Ajánlatkérő: Felső-Bácskai Hulladékgazdálkodási Kft. (6521 Vaskút, Kossuth u. 90.)
Közbeszerzési eljárás tárgya: „Adás-vételi szerződés keretében a Felső-Bácskai Hulladékgazdálkodási Kft. részére dobrosta beszerzése szállítószalaggal” tárgyú Kbt. 113. § (1) bekezdés szerinti közbeszerzési eljárás

tárgy: Kiegészítő tájékoztatás

1. ábra: magas tartószerkezetű konstrukció.

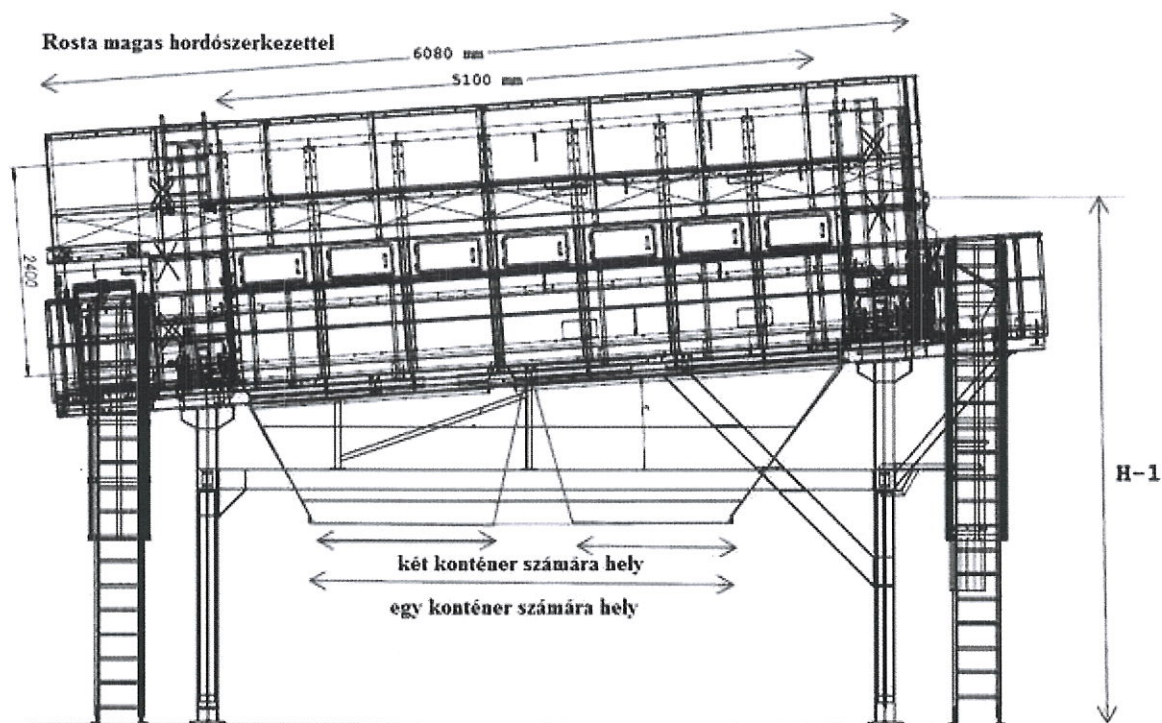
- 1.1. alacsony tartószerkezetűre (1000-1200mm magas tartólábakkal), vagy a fotón szereplő magas tartószerkezetűre lenne szükségük?

- 1.2. mennyi a H-1 rosta üritési magassága (a dobhoz vagy más viszonyítási ponthoz képest)?

Válasz: Ajánlatkérő csak vélelmezni tudja, hogy az Érdeklődő Gazdasági Szereplő „fotó”/”fotók” alatt az általa ismertetett „ábrát”/„ábrákat” érti, tekintettel arra, hogy Ajánlatkérő fotó dokumentációt nem bocsátott az ajánlattételre felhívott gazdasági szereplők rendelkezésére. Ajánlatkérő szükségesnek érzi kitérni továbbá arra, hogy az „alacsony tartószerkezetű”, illetve a „magas tartószerkezetű” kifejezésekre fogalom-meghatározást nem adott a kiírás, közbeszerzési dokumentumok rendelkezései körében, ezen kifejezések használatától a továbbiakban is el kíván tekinteni. Ajánlatkérő ugyanakkor tájékoztatja a Tisztelt Érdeklődő Gazdasági Szereplőt, hogy Ajánlatkérő minden olyan megajánlást megfelelőként elfogad, amely teljesíti a közbeszerzési dokumentumokban meghatározott paraméterek (követelmények, körülmények) szerinti elvárásokat.

Válasz: Ajánlatkérő nem tudja pontosan értelmezni, mit ért a Tisztelt Érdeklődő Gazdasági Szereplő a „H-1 rosta” kifejezés alatt. Ajánlatkérő szükségét érzi kitérni arra, hogy a Tisztelt Érdeklődő Gazdasági Szereplő által az 1. számú ábrán megjelölt „H1”, mint – a kérdésben foglaltak szerint - üritési magasság az Ajánlatkérő álláspontja szerint tévesen került feltüntetésre, az nem tud *üritési* magasságként értelmezhető lenni (dőlési irány, stb. okán, figyelemmel arra is, hogy Ajánlatkérő értelmezése szerint az üritési magasság a dobrosta középpontjától lefelé irányuló, a talajra merőleges sugár végpontja, azaz a dob alja). Ajánlatkérő üritési – sem pedig beömlési - magasság elvárását továbbra sem kíván pontos paraméterben kifejezve meghatározni, ilyen követelményt a dobostával szemben kötelező jelleggel, konkrét paraméterben meghatározva nem támaszt. Ajánlatkérő tájékoztatta az Érdeklődő Gazdasági Szereplőket ugyanakkor arról, hogy „Ajánlatkérő azt vizsgálja, hogy a megajánlás méretét, egyéb a fentiekben kiemelt műszaki paramétereit tekintve a már meglévő rendszerbe integrálható-e.” Ajánlatkérő ehhez helyszíni bejárásra is lehetőséget biztosított. Mindezzel is összhangban Ajánlatkérő tájékoztatja a Tisztelt Érdeklődő Gazdasági Szereplőt, hogy a már meglévő üritőgarat magassága, melybe a 20 mm feletti frakciók szállítózsalag általi üritése történik, a talajtól számított 380 cm. A dobostának, illetve a szállítózsalagnak

2 ábra: dobrosta felülnézetben, munkaállványokkal

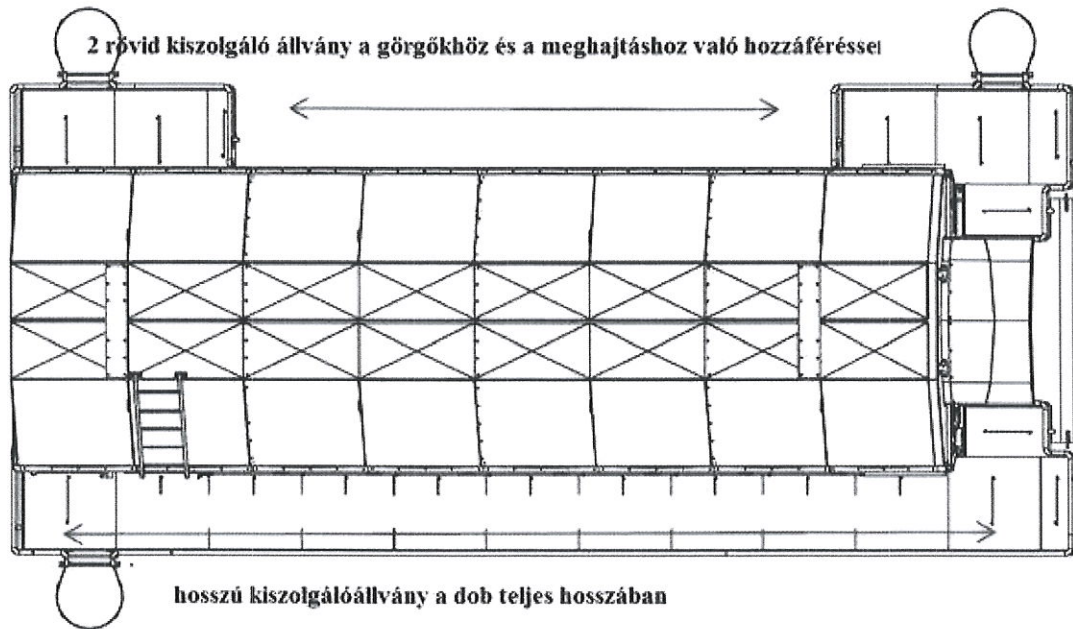
1. A csatolt rajzhoz kapcsolódóan tennék fel kérdést:
